Istruzioni montaggio nuovi mulinelli di risciacquo su macchine serie precedente

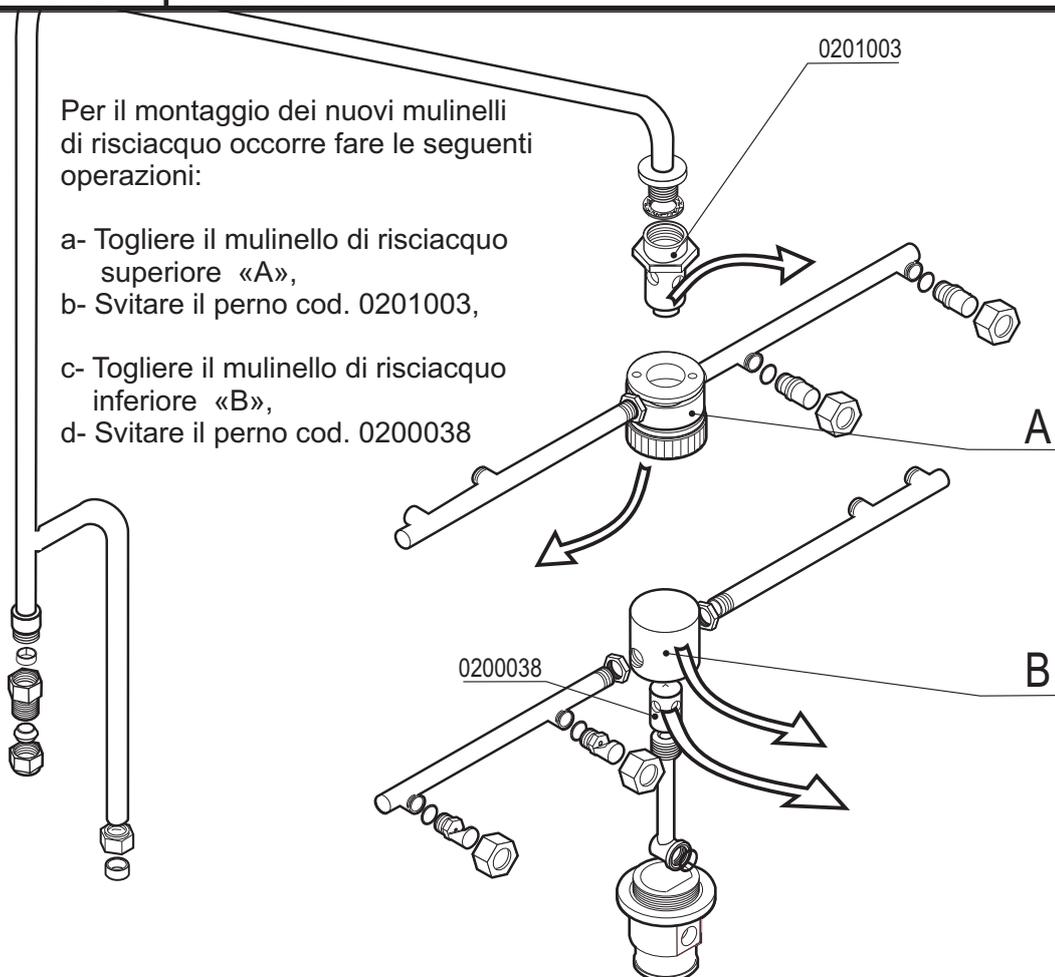
Per il montaggio dei nuovi mulinelli di risciacquo occorre fare le seguenti operazioni:

- a- Togliere il mulinello di risciacquo superiore «A»,
- b- Svitare il perno cod. 0201003,
- c- Togliere il mulinello di risciacquo inferiore «B»,
- d- Svitare il perno cod. 0200038

- e- Avvitare il nuovo perno cod.0201016 sulla condotta risciacquo superiore,
- f- Montare ora il nuovo mulinello di risciacquo superiore «C» avvitandolo al nuovo perno,
- g- Montare il nuovo mulinello di risciacquo inferiore «D» sul perno inferiore.
